Oppdrag **1350025842 Liljendal – dagslysberegninger**
Kunde **Liljendal AS**
Notat nr. **01**
Dato **2017/11/20**
Til **Prosjekteringsgruppen**
Fra **Liv Højord Svare**
Kopi **Bjørn Gunnar Foss**

VERIFISERING AV DAGSLYSFORHOLD

Oppdrag **1350025842 Liljendal – dagslysberegninger**
Kunde **Liljendal AS**
Notat nr. **02**
Dato **2017/11/22**
Til **Prosjekteringsgruppen**
Fra **Liv Højjord Svare**
Kopi **Bjørn Gunnar Foss**

VERIFISERING AV DAGSLYSFORHOLD – INNTREKTE SOVEROM MED BALKONG OVER

Figur 1. Vurderte rom i rekkehus, plan 1.

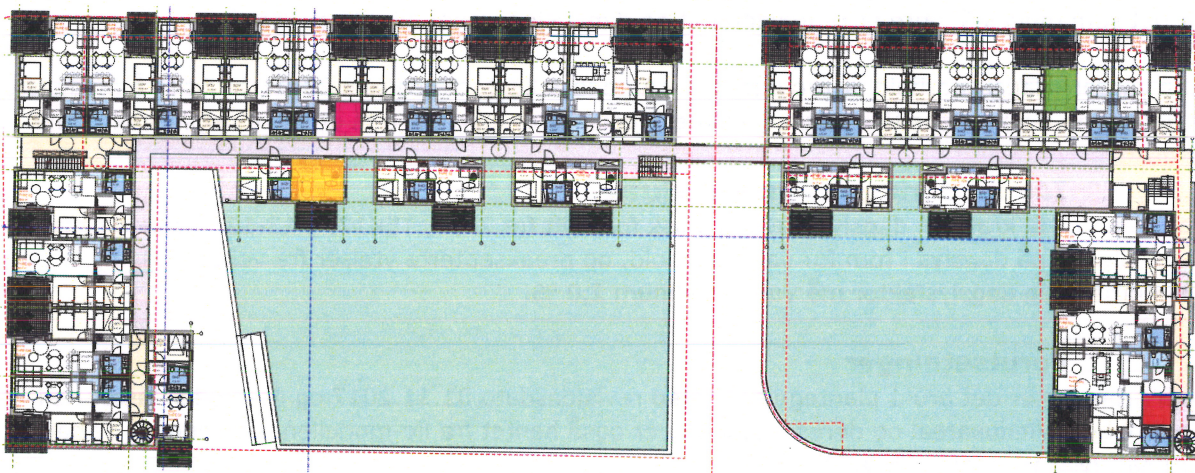
Valgte rom er samlet i Tabell 2, samt Figur 1. Det er henvisning til type rom og lagt på en fargekode, ettersom leilighetsnr. ikke er kjent. Disse rommene anses som representative og i noen tilfeller «worst case» blant rommene ved Liljendal. Fra resultatene til disse rommene kan man derfor dra konklusjoner for dagslysforhold til øvrige tilsvarende rom som ikke er vurdert.

Romnr.	Dagslys-faktor	Kommentar
Soverom - ROSA	≥ 2,0 %	Tilfredsstillende dagslysforhold
Stue/kjøkkenen - GUL	≥ 2,0 %	Tilfredsstillende dagslysforhold
Soverom - RØD	≥ 2,0 %	Tilfredsstillende dagslysforhold
Soverom - GRØNN	~ 1,1 %	For dette soverommet er det svært dårlige dagslysforhold, og tiltak må vurderes for å tilfredsstille dagens krav

Figur 2. Soverom med dårlige dagslysforhold.

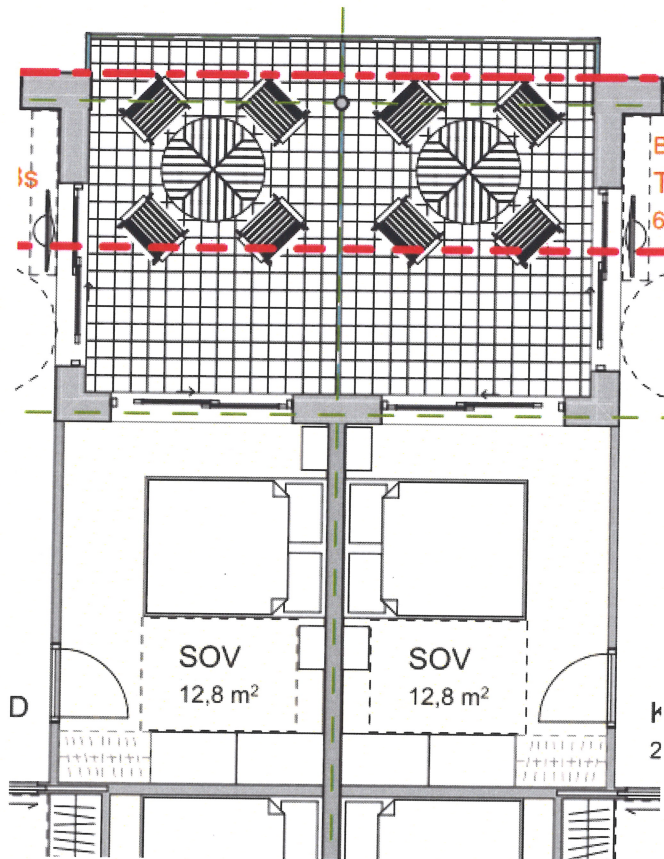
Resultatene viser at det i hovedsak er gode dagslysforhold som tilfredsstillende kravene satt i § 13-12 TEK17. Ettersom vurderte rom anses som representative, vil dette også gjelde for øvrige rom i prosjektet. Unntaket er soverom av typen vist i Figur 2. Her må det gjøres tiltak for å tilfredsstillende dagens krav til dagslys.

Figur 2. Illustrasjon av hvilke type overflater som må males hvit ved tiltak 3b.

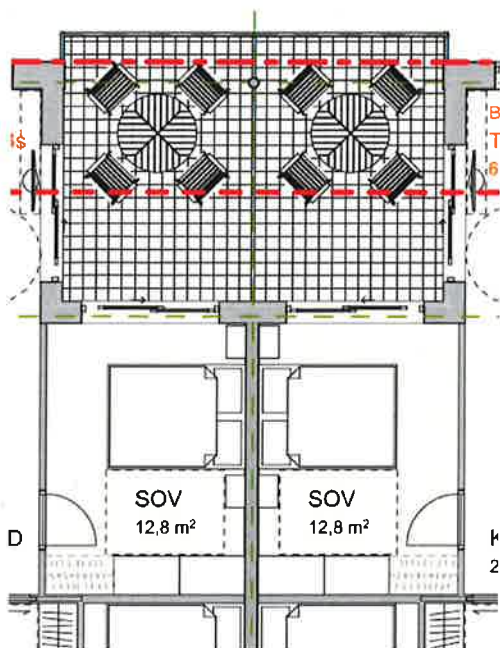
Opprinnelig løsning for soverommet ga dagslysfaktor på om lag 1,1 %. Soverommet er inntrekk i fasaden og har en dyp balkong over vindusareal. I tillegg er det motstående bygninger som også skjermer for vinduene langs vestfasaden. I samråd med arkitekt er følgende tiltak vurdert:

1. Skyvedør har blitt breddere og høyere. Skyvedør med overlys, fra gulv til tak.
2. Soveromsareal har blitt mindre pga. at skap er atskilt. Dybde ca. 3,5 m.
3. Tiltak ved balkong:
 - a. Balkongsdekkekant trekkes inn 60cm.
 - b. Underkant balkongdekke og skillevegg mellom balkonger males hvit, se Figur 2.

Resultatene viser at det må gjøres tre tiltak for å oppnå dagslysfaktor som tilfredsstillende kravene satt i § 13-12 TEK17. Med andre ord må glassareal ut mot balkong økes, soverom krympes og det må gjøres tiltak på balkong, enten ved å trekke denne inn 60 cm eller male underside balkong og skillevegg hvit.
